Produto : Televisor
Modelo : Todos os Modelos

INFORMAÇÕES TÉCNICAS

Ref.: Alteração na Fonte de 8V

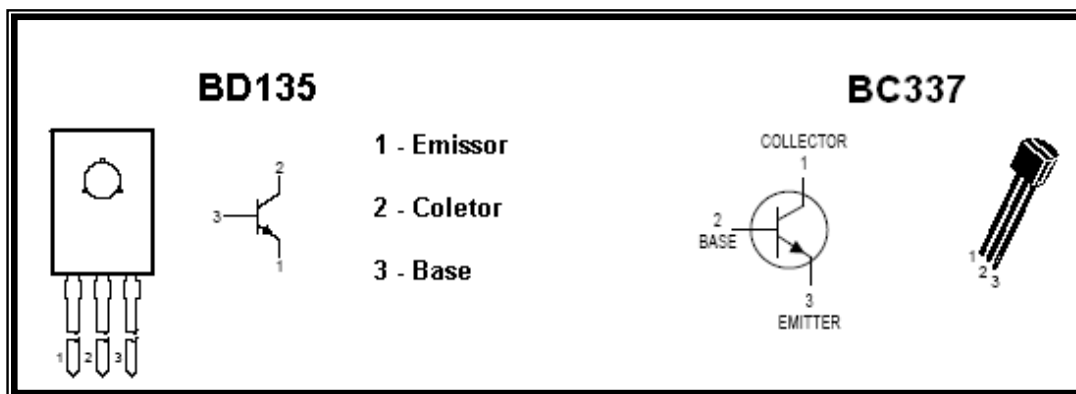
Uma falha na alimentação de 8V dos pinos 9 e 39 do microprocessador faz com que o televisor desligue, assim, para eliminarmos esta possibilidade solicitamos que os transistores reguladores desta fonte sejam substituídos por um do tipo **BD135/16** (código CCE - 138113516). Mesmo em televisores que utilizam dois transistores BC337 como regulador de 8V os mesmos devem ser retirados e substituídos por **apenas um BD135/16**.

Os terminais deste transistor **NÃO** são iguais ao do BC337, por isso deve haver um cuidado especial ao inserir este componente no PCI. Veja a figura a Seguir.
